**ALLEGATO A alla Dgr n. 23 del 17 gennaio 2017**

PROPOSTA DI CLASSIFICAZIONE DELLE ZONE DI ATTENZIONE GEOLOGICA 0250385000, 0250385100 E DI ATTRIBUZIONE DI PERICOLOSITÀ IDRAULICA DI UNA POSSIBILE AREA ALLAGABILE IN COMUNE DI VODO DI CADORE (BL).**1. PREMESSA**

3. ISTRUTTORIA REGIONALE E CONCLUSIONI

Fig.1. - Cartografia della proposta di classificazione della pericolosità geologica allegata allo studio.

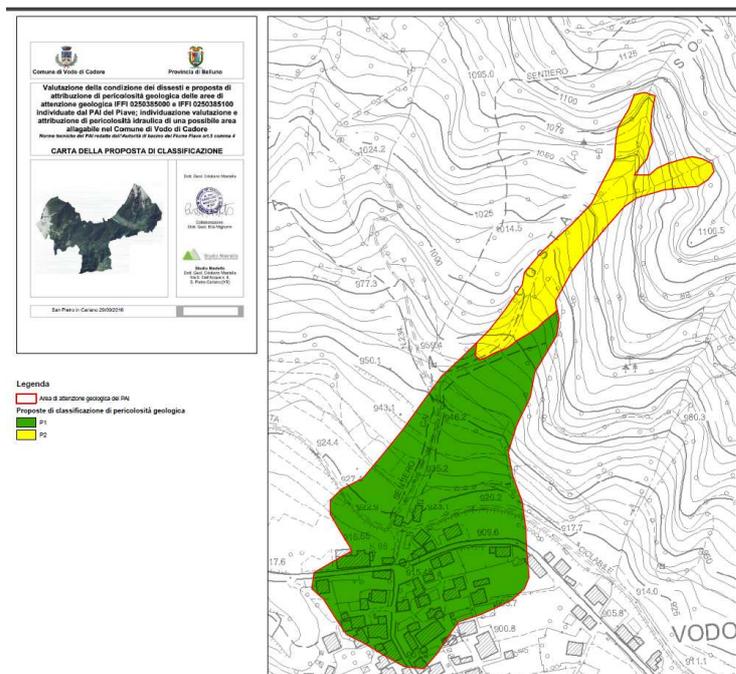
PERTANTO IL DISSESTO 0250385000 VIENE CLASSIFICATO COME COLAMENTO LENTO ANTICO MENTRE IL DISSESTO 0250385100 VIENE CLASSIFICATO COME COLAMENTO LENTO ATTUALE.

Fig.6. - Particolare della sezione critica corrispondente all'attraversamento della SS 51 con la presenza della vasca antincendio.

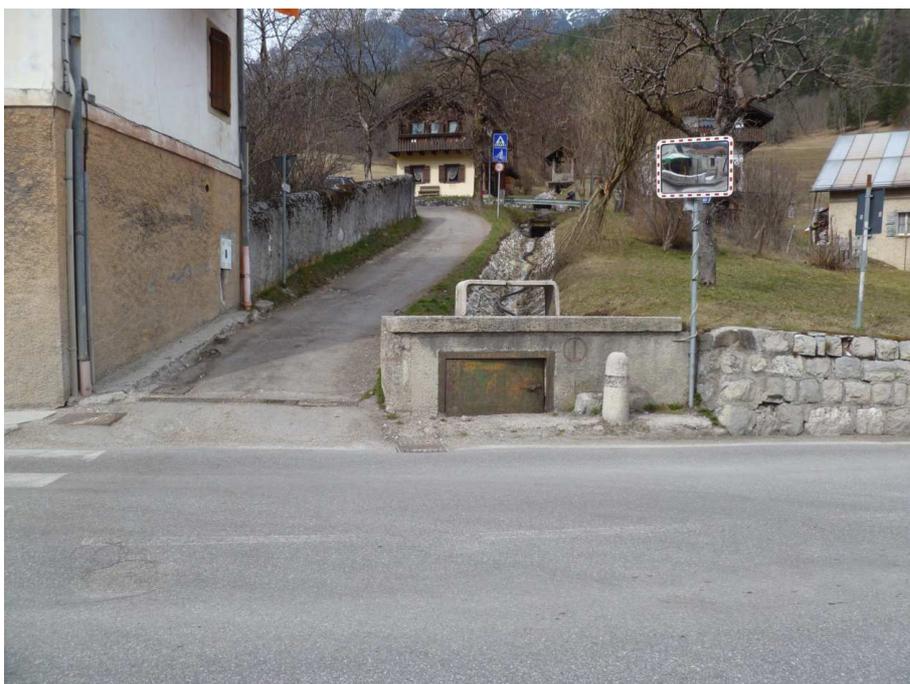
In particolare viene evidenziata la criticità presente nel punto di attraversamento della SS 51 dove il corso d'acqua si immette in una vasca ad uso antincendio (fig.6).

Nella relazione tecnica non risultano chiari alcuni passaggi utilizzati per il calcolo delle portate. Da approfondimenti effettuati per le vie brevi con il professionista, le verifiche di tipo idraulico sono da ricondurre a quanto redatto per la Valutazione di Compatibilità Idraulica per il P.A.T. a cui si rimanda per i necessari approfondimenti. Ad ogni modo, da tale documentazione, la portata critica risulta determinata con l'utilizzo della formula razionale e la pioggia considerata è quella per una durata pari al tempo di corrivazione per un tempo di ritorno di 50 anni.

Occorre quindi precisare che, essendo il tempo di ritorno di riferimento del PAI pari a 100 anni, i calcoli effettuati dal professionista andrebbero rivisti ed aggiornati, tuttavia visto che la sezione ritenuta critica non risulta comunque verificata si ritiene corretto procedere nella valutazione della pericolosità idraulica. A tal proposito si evidenzia che per l'eventuale progettazione di opere di mitigazione della pericolosità dovrà essere cura del progettista utilizzare il corretto tempo di ritorno di riferimento.

Fig.9. - Proposta di pericolosità geologica.

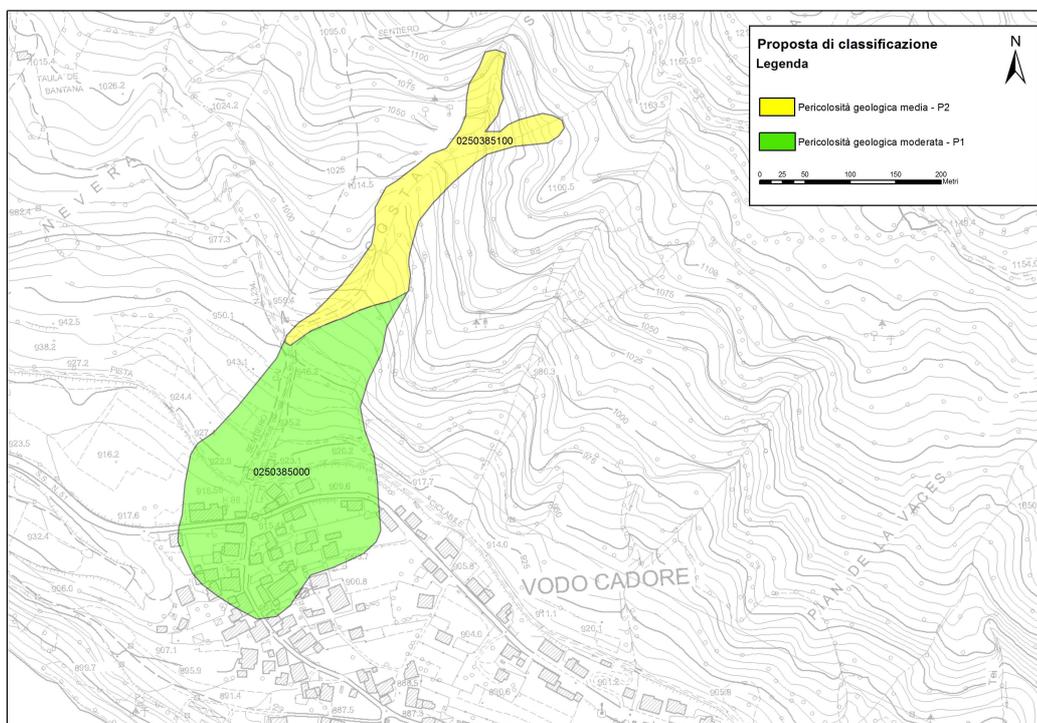
Gli approfondimenti di carattere geologico e le valutazioni sull'abitato forniti, permettono di definire l'area 0250385000 come frana antica e quindi attribuire un livello di pericolosità geologica P1 come testimonianza della fragilità dell'area.

Le valutazioni geomorfologiche e le evidenze derivanti dal rilevamento geologico, oltre che sulla presenza di opere nell'area 0250385100, permettono di individuare i parametri utili a definire un livello di pericolosità geologica P2.

1. Eliminare le zone di attenzione geologica puntuali e areali 0250385000 e 0250385100 sostituendole con le aree di pericolosità geologica di pari codice e classificate rispettivamente in P1 e P2 come da sottostante cartografia (fig.9).
2. Eliminare la zona di attenzione puntuale 0250310100 in quanto riconducibile ai dissesti evidenziati già nell'area 0250385100.
3. Inserire una nuova area di pericolosità di tipo idraulico P2 come proposto e così come riportato nella sottostante cartografia (fig.10).

Fig.10. - Proposta di pericolosità idraulica.

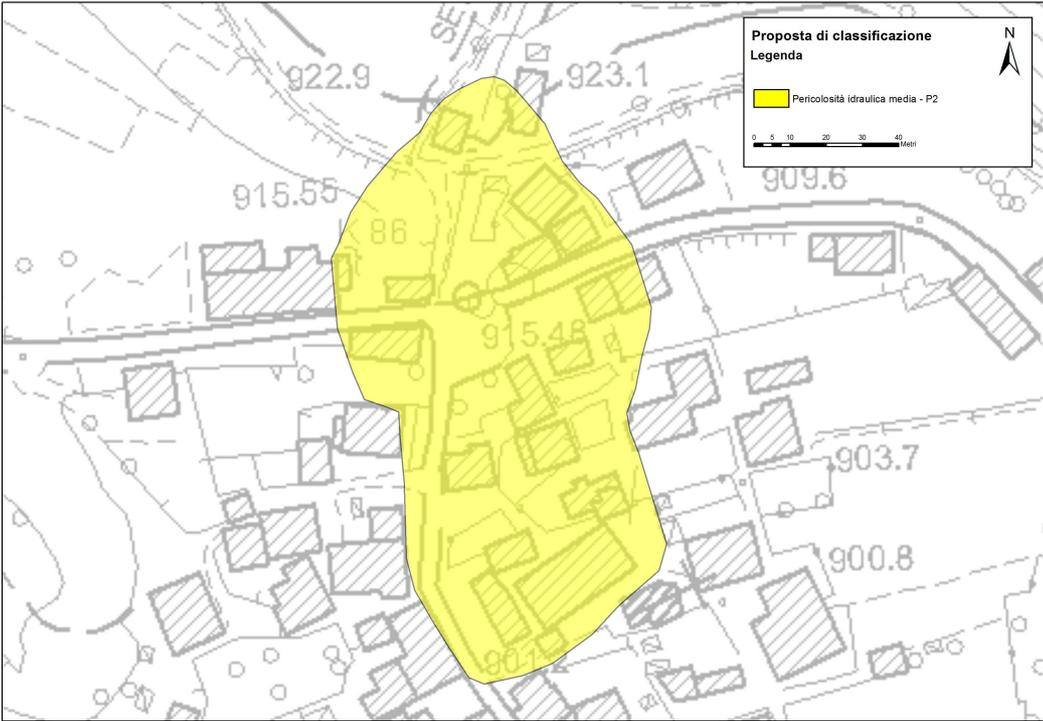
Le risultanze dello studio che portano a rilevare una problematica di tipo idraulico a cui è stato proposto di dare una pericolosità idraulica P1, sono state integrate da valutazioni di tipo morfologico ed hanno portato alla definizione di un'area più estesa. A tale area, tenuto conto della presenza di un cunettone in pietrame e dell'assenza di trasporto solido, viene proposto di attribuire una pericolosità idraulica P2.
